Uitvoeringswijzigingen van het Zonnepark aan de Ansbaldweg te Diessen ten opzichte van de oorspronkelijke omgevingsvergunning van 20 november 2020, nummer 20190325

KS NL32 B.V. wenst het zonnepark uit te voeren met geringe wijzigingen t.o.v. het oorspronkelijk ingediende ontwerp. Deze aanpassingen betreffen de volgende punten:

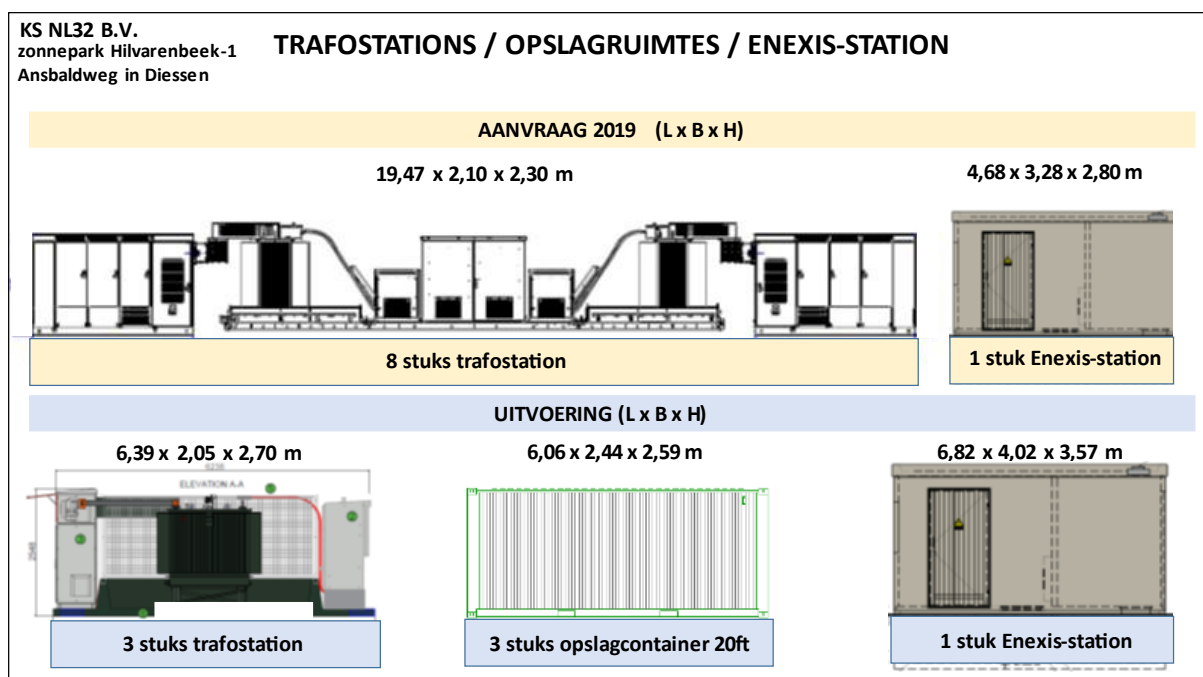
1. Aantal en uitvoering van de technische ruimtes
Met de huidige stand van de techniek kan de totale omvang van de technische ruimtes in het uitvoeringsplan aanzienlijk worden gereduceerd.
2. Afmetingen zonnepanelen met onderconstructie
Door de techniek en de afmetingen van de huidige zonnepanelen kan de maximale hoogte van de zonnetafels duidelijk geringer worden.

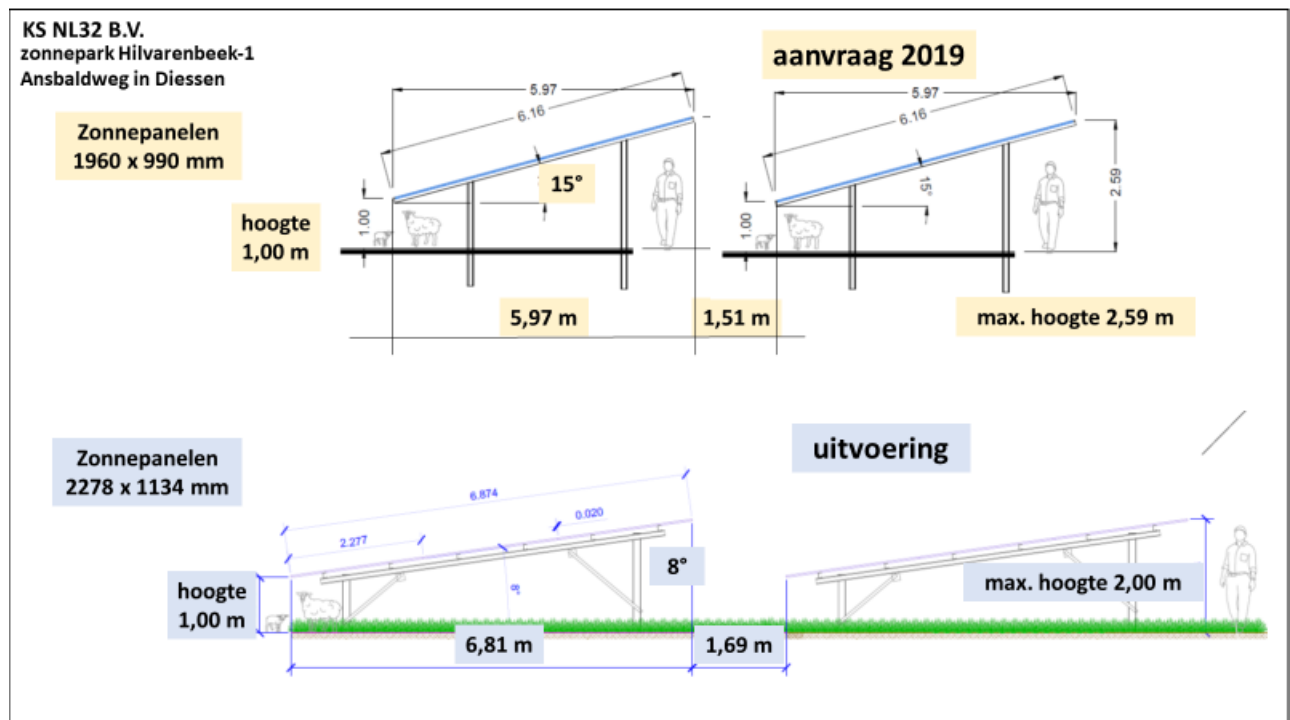
De techniek ontwikkelt zich in de solar-branche zeer snel. Daarom zijn de systeemcomponenten waarmee oorspronkelijk de vergunning in 2019 aangevraagd is, in het jaar 2024 niet meer marktstandaard en dus veelal ook niet meer in de toenmalige uitvoering verkrijgbaar op de markt. Een belangrijke reden voor de snelle ontwikkeling van de solar-technologie is de grote behoefte aan steeds efficiëntere systemen, die duurzame energie kunnen opwekken. Dit heeft tot gevolg dat oudere, minder efficiëntere componenten niet meer nagevraagd en dus ook niet meer aangeboden worden.

De afwijkende afmetingen van de technische ruimtes hebben geen invloed op het reeds geplande rustige en harmonische beeld van het zonnepark, dat op het vlakke terrein maar sporadisch onderbroken wordt door er bovenuit stekende technische ruimtes, die zo veel mogelijk op de oorspronkelijk geplande posities te vinden zijn. Doordat deze ruimtes in een dennegroene kleur uitgevoerd worden, zijn zij aangepast aan de groene omgeving en vanuit de verte nauwelijks waarneembaar.
